2 【津波】基準津波

- ・2号機の審査以降に公表された新知見等により、基準津波に変更はないか
- ・基準津波の選定
- ・秋田県モデルを検討対象波源モデルとして選定しないことについて

2号機の審査以降に公表された新知見等により、基準津波に変更はないか

地震調査研究推進本部(2022)の影響検討

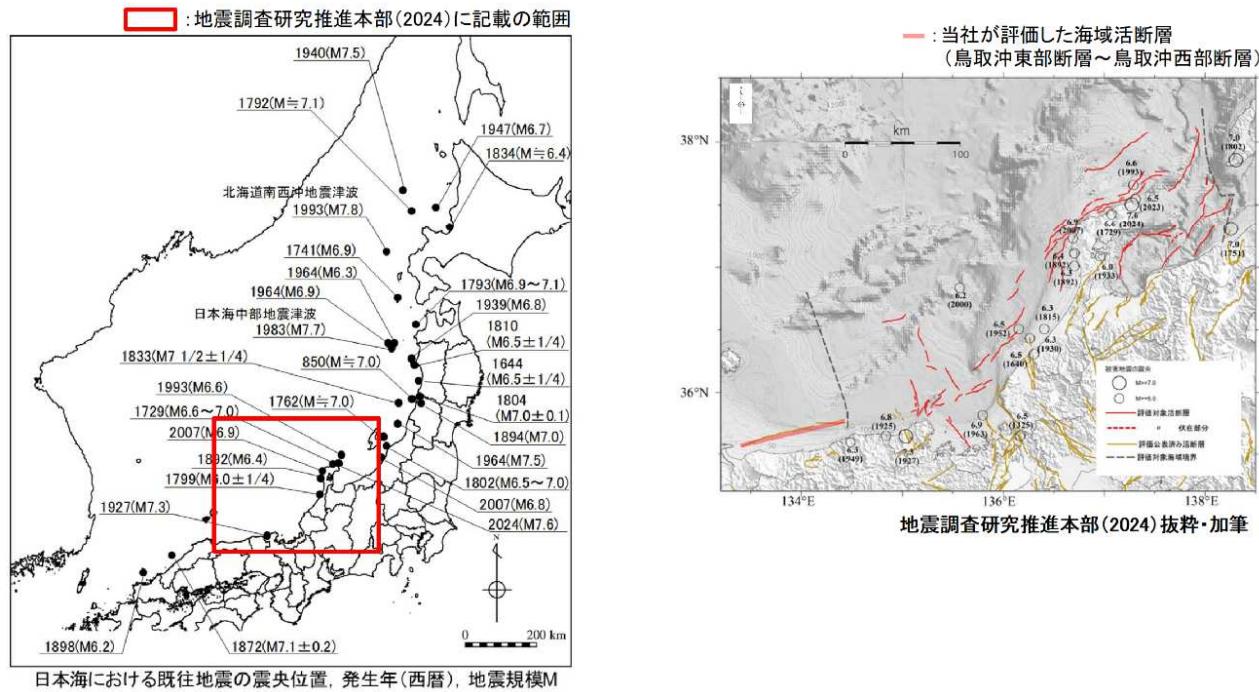
・敷地周辺海域において後期更新世以降の活動を考慮する断層及び撓曲を対象とし、それらの連動を考慮した上で、阿部(1989)⁽³⁷⁾の予測式により津波の予測高を検討する。検討に当たっては、地震調査研究推進本部(2022)⁽³⁸⁾に示される断層について、2号炉本体許可で評価済の活断層との対比を行い、断層の評価長さの見直しを行った「根滝クリ北方断層帯」についても、検討対象断層とした。^{※1}
・なお、地震調査研究推進本部(2024)に示される断層については、地震規模、敷地との距離及び被害地震による痕跡記録を踏まえると、敷地への影響が小さいと評価した。^{※2}

・予測高が最高となるF-III～F-V断層を対象に概略・詳細パラメータスタディを実施する。

文科省・東大地震研（2021）の影響検討（敷地周辺海域）

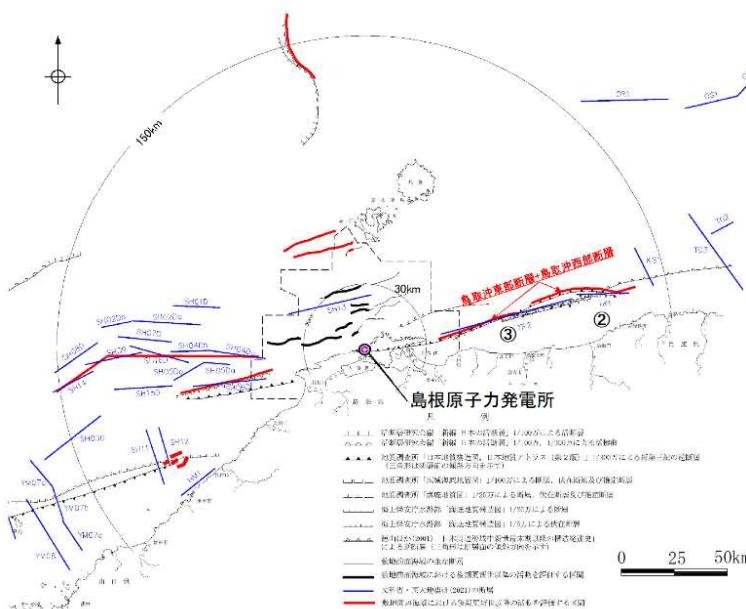
- ・文科省・東大地震研（2021）において松江市の最大水位上昇量が示される波源モデルのうち、最大水位上昇量が最大となるTR1+TR2について、津波の敷地への影響を検討した。
- ・検討の結果、TR1+TR2は当社が評価済みの鳥取沖東部断層～鳥取沖西部断層に対応しており、断層の長さ及び敷地からの距離を考慮すると、鳥取沖東部断層～鳥取沖西部断層から想定される地震による津波の敷地への影響を下回ると評価した。

文科省・東大地震研（2021）の影響検討（日本海東縁部）その1

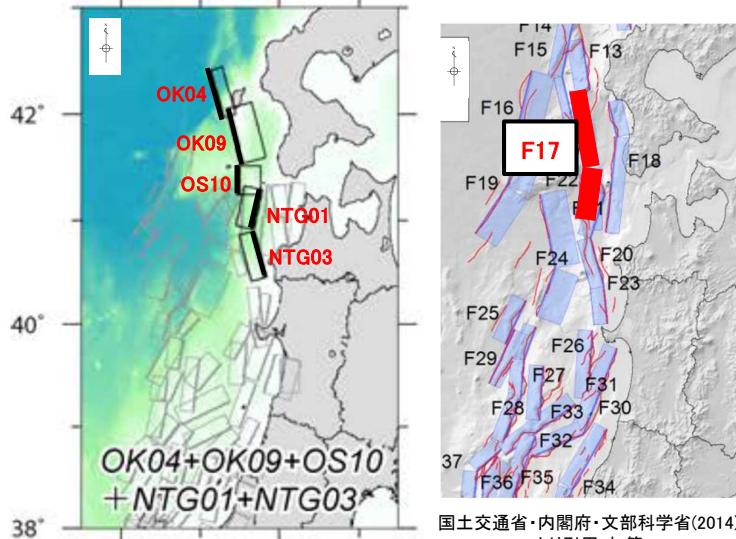
- ・国土交通省・内閣府・文部科学省(2014)に示されるF17断層付近において、文科省・東大地震研(2021)が連動を考慮した断層長さが最大となる断層は「OK04+OK09+OS10+NTG01+NTG03」である。
- ・両者の波源モデルについて、地震規模及び断層パラメータを比較した結果、Mw及び傾斜角は同程度、すべり量については、F17断層の方が2倍程度大きい。
- ・以上より、「OK04+OK09+OS10+NTG01+NTG03」から想定される地震による津波の敷地への影響は、F17断層から想定される地震による津波の敷地への影響よりも小さいと評価した。

文科省・東大地震研（2021）の影響検討（日本海東縁部）その2

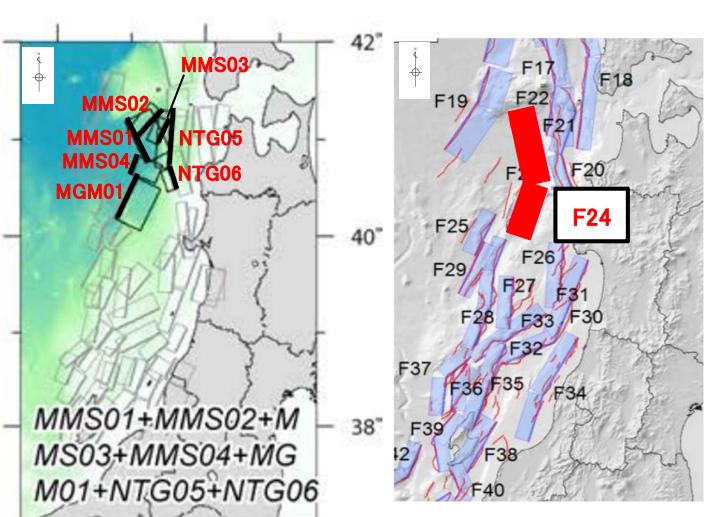
- ・国土交通省・内閣府・文部科学省(2014)に示されるF24断層付近において、文科省・東大地震研(2021)が連動を考慮した断層長さが最大となる断層は「MMS01+MMS02+MMS03+MMS04+MGM01+NTG05+NTG06」である。
- ・両者の波源モデルについて、地震規模及び断層パラメータを比較した結果、Mw及び傾斜角は同程度、すべり量については、F24断層の方が2倍程度大きい。
- ・以上より、「MMS01+MMS02+MMS03+MMS04+MGM01+NTG05+NTG06」から想定される地震による津波の敷地への影響は、F24断層から想定される地震による津波の敷地への影響よりも小さいと評価した。

文科省・東大地震研（2021）の影響検討（日本海東縁部）その3

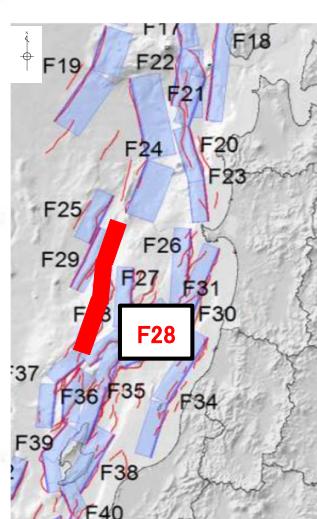
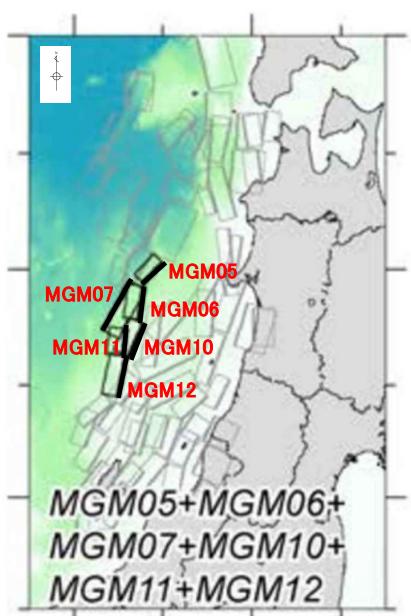
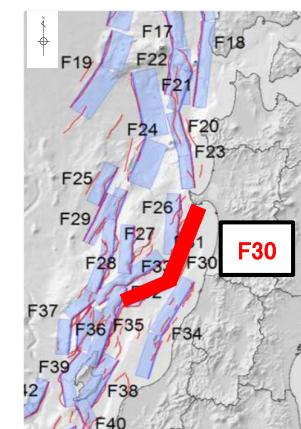
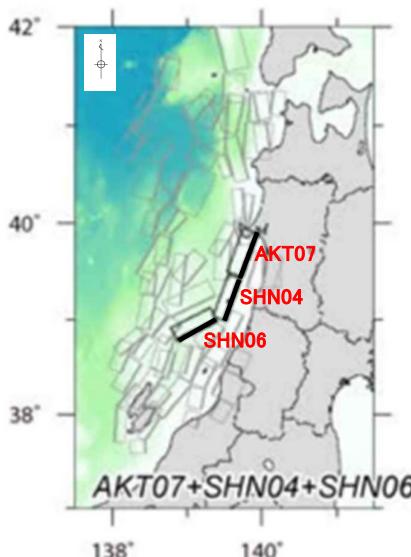
- ・国土交通省・内閣府・文部科学省(2014)に示されるF28断層付近において、文科省・東大地震研(2021)が連動を考慮した断層長さが最大となる断層は「MGM05+MGM06+MGM07+MGM10+MGM11+MGM12」である。
- ・両者の波源モデルについて、地震規模及び断層パラメータを比較した結果、Mw及び傾斜角は同程度、すべり量については、F28断層の方が2倍程度大きい。
- ・以上より、「MGM05+MGM06+MGM07+MGM10+MGM11+MGM12」から想定される地震による津波の敷地への影響は、F28断層から想定される地震による津波の敷地への影響よりも小さいと評価した。
